Sheet: /
File: mboard.kicad_sch

Title: mboard

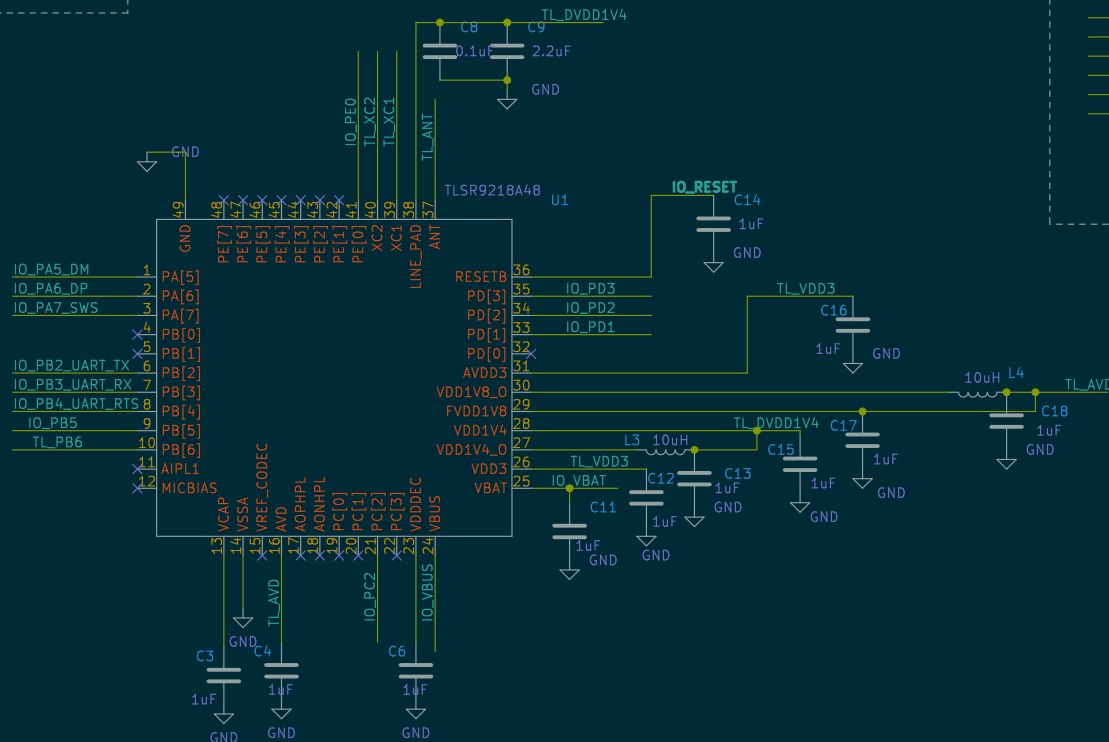
<Note 2022-3-7>
Antenna matching solution !
L2 ---->R2 R 0 ohm
C10 ---->L2 2.4 nH

<Note 2022-6-17>
Antenna matching solution !
R2 ---->C19 3F
L2 ----> NC

2022-6-17 : change R2 ->C19
